STATYBOS AUDITO ATASKAITA XXX

Audito objektas: XXXX

Gyvenamo namo statybos darbų kokybės įvertinimas.

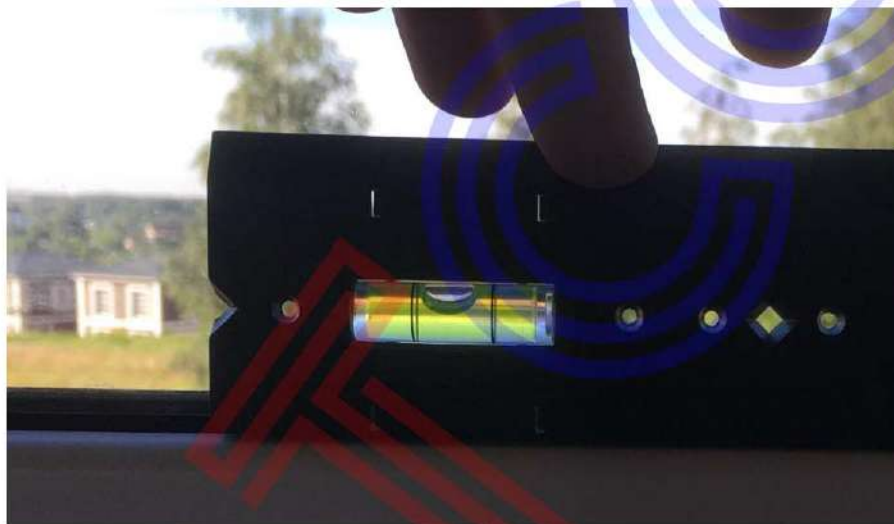
3. PVC Langu, durų vidiniai profiliai nešvarus, matosi dulės, smulkios šiukšlės.

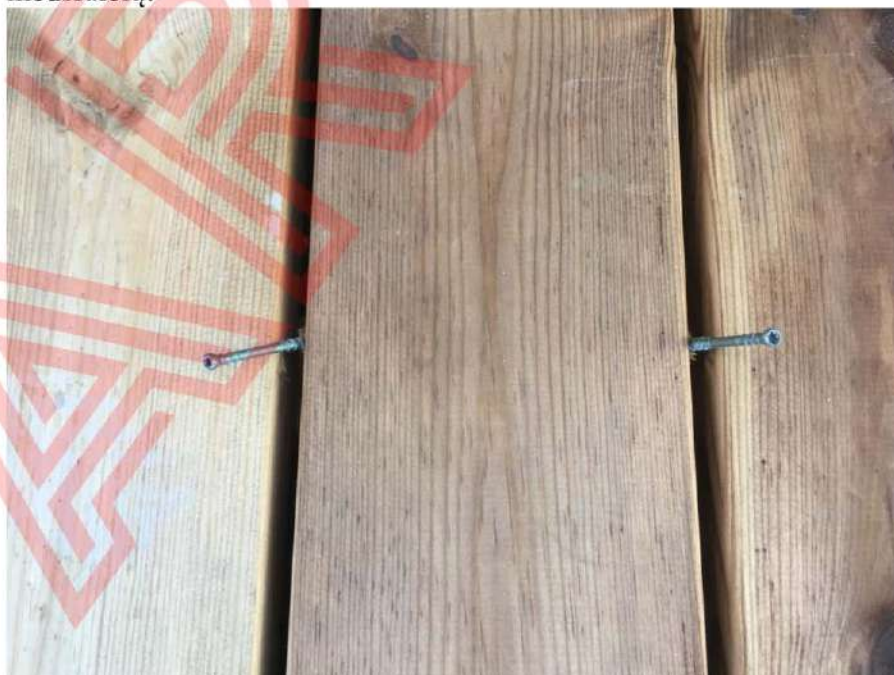
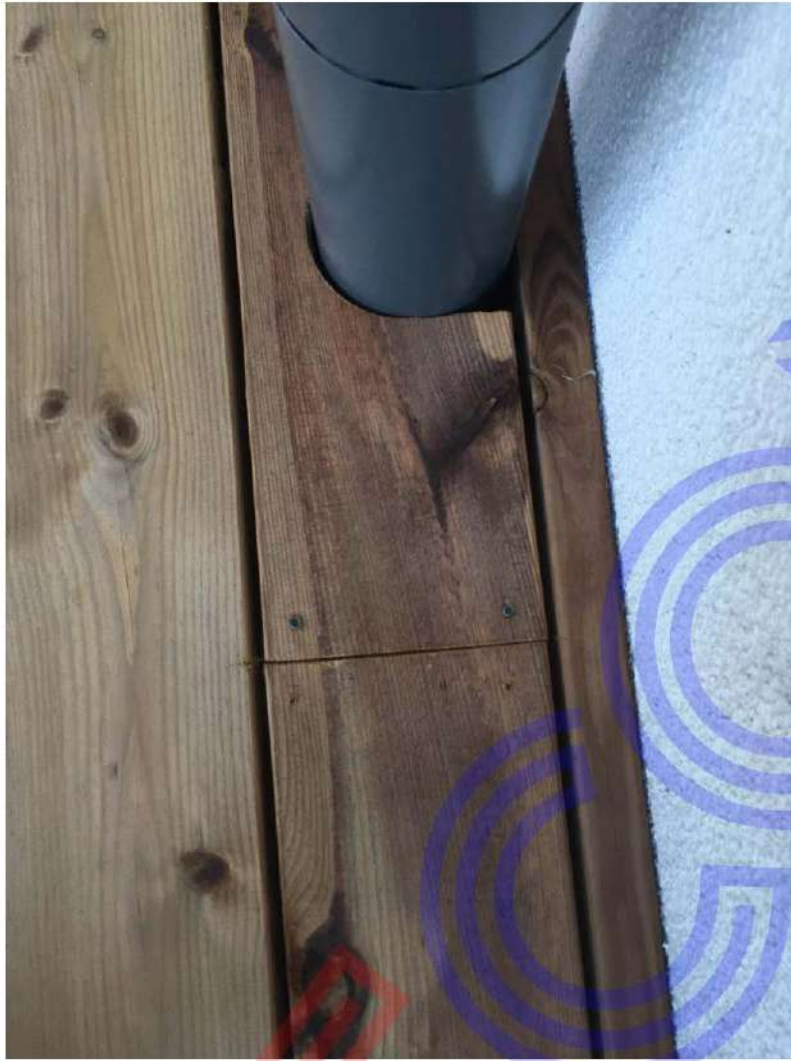
5. PVC langai, durys blogai sureguliuoti, atsidaro / užsidaro su pašaliniu garsu, norint uždaryti / atidaryti reikia pridėti papildoma jėgą. Taip pat profiliai sumontuoti su nuolydžiu, ko pasekoje tik atidarius langą, jis atsiveria iki 30 laipsnių kampo. Nuo langų profilių nenuimta plėvelė, įprastai langų gamintojas rekomenduoja apsauginę gamyklišką plėvelę nuimti po 2 savaičių nuo langų sumontavimo, kadangi paveikta UV spindulių ji keičia savo mechanines savybės ir praėjus ilgesniam terminui plėvelę lengvai nuimti pasidaro neįmanoma.
